LEGAMBIENTE
FRIULI VENEZIA GIULIA APS

OSSERVAZIONI ALLE INTEGRAZIONI AL PROGETTO DI MODIFICA DELLA CENTRALE TERMOELETTRICA DI MONFALCONE (GO)

Legambiente del Friuli Venezia Giulia APS, interviene con le proprie osservazioni alle integrazioni presentate da A2A Energiefuture S.p.A. alla procedura di VIA relativa al progetto di modifica della centrale termoelettrica di Monfalcone (GO).

Produzione lorda di energia idroelettrica da apporti di pompaggio in Italia

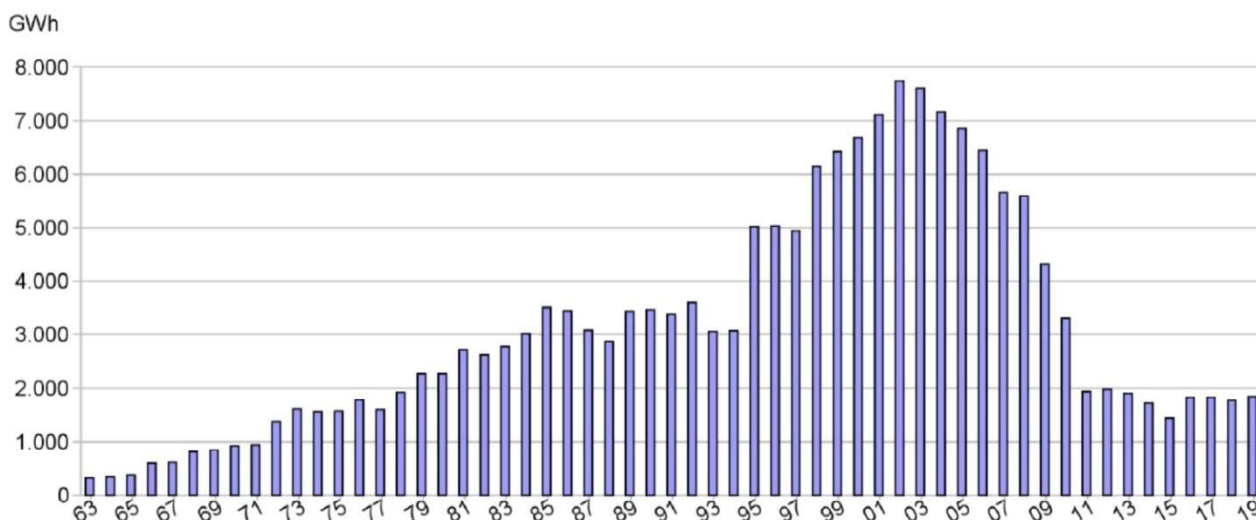
Condividiamo pienamente l'importanza dei pompaggi idroelettrici sottolineata da TERNA nel "Rapporto Adeguatezza Italia 2019", ma non le troviamo sufficientemente valorizzate nelle quantificazioni riportate nello stesso documento. Ricordiamo che, con oltre 7.600 MW di pompaggi idroelettrici esistenti e pienamente operativi, l'Italia è la nazione N. 1° in Europa. Lavorando 8 ore al giorno, questi pompaggi potrebbero accumulare oltre 20 TWh l'anno di energia elettrica (7% del fabbisogno nazionale). Tant'è vero che il grafico Terna qui sotto riportato evidenzia che, prima del 2003 l'energia prodotta dagli apporti di pompaggio è arrivata a toccare quasi 8000 GWh/anno, mentre il valore attuale è di soli 1800 GWh/anno, in chiara controtendenza rispetto a tutti gli altri paesi europei come la Spagna, Francia, Germania, Gran Bretagna, Austria ecc.

Pertanto, alla luce degli stessi ragionamenti espressi da Terna, finché i pompaggi idroelettrici in Italia resteranno praticamente inutilizzati, la necessità di costruire nuove centrali a metano per coprire le punte della domanda elettrica appare poco credibile.

Pertanto chiediamo che siano forniti maggiori dettagli su come sono state determinate e calcolate le quantificazioni di adeguatezza, esplicitando, in particolare, se e come sono stati considerati i pompaggi idroelettrici esistenti in Italia.

Produzione lorda di energia idroelettrica da apporti di pompaggio in Italia

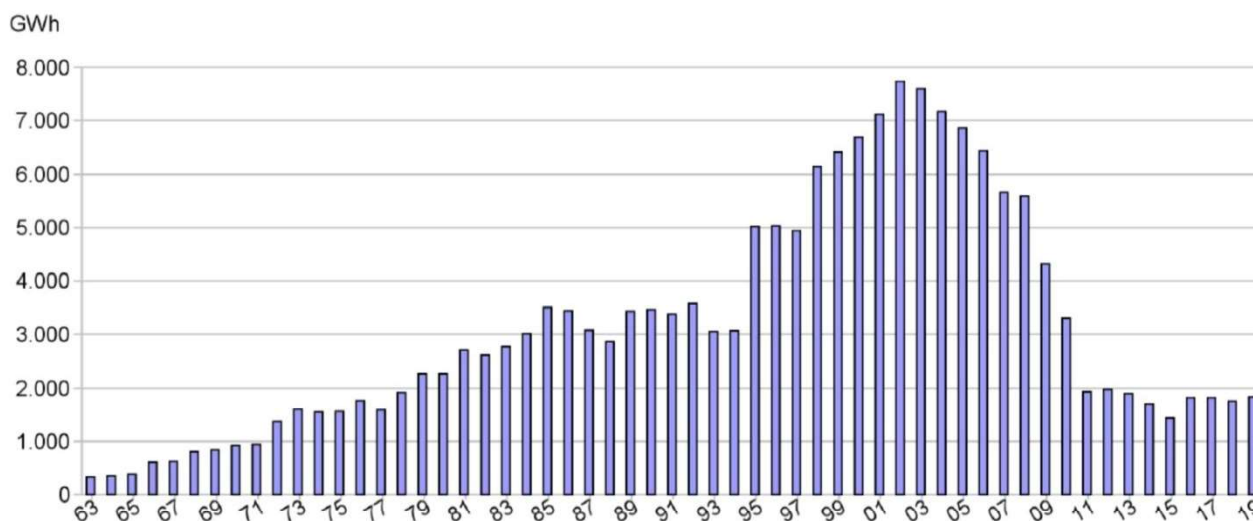
Condividiamo pienamente l'importanza dei pompaggi idroelettrici sottolineata da TERNA nel “Rapporto Adeguatezza Italia 2019”, ma non le troviamo sufficientemente valorizzate nelle quantificazioni riportate nello stesso documento. Ricordiamo che, con oltre 7.600 MW di pompaggi idroelettrici esistenti e pienamente operativi, l'Italia è la nazione N. 1° in Europa. Lavorando 8 ore al giorno, questi pompaggi potrebbero accumulare oltre 20 TWh l'anno di energia elettrica (7% del fabbisogno nazionale). Tant'è vero che il grafico Terna qui sotto riportato evidenzia che, prima del 2003 l'energia prodotta dagli apporti di pompaggio è arrivata a toccare quasi 8000 GWh/anno, mentre il valore attuale è di soli 1800 GWh/anno, in chiara controtendenza rispetto a tutti gli altri paesi europei come la Spagna, Francia, Germania, Gran Bretagna, Austria ecc.

Pertanto, alla luce degli stessi ragionamenti espressi da Terna, finché i pompaggi idroelettrici in Italia

resteranno praticamente inutilizzati, la necessità di costruire nuove centrali a metano per coprire le punte della domanda elettrica appare poco credibile.

Pertanto chiediamo che siano forniti maggiori dettagli su come sono state determinate e calcolate le quantificazioni di adeguatezza, esplicitando, in particolare, se e come sono stati considerati i pompaggi idroelettrici esistenti in Italia.
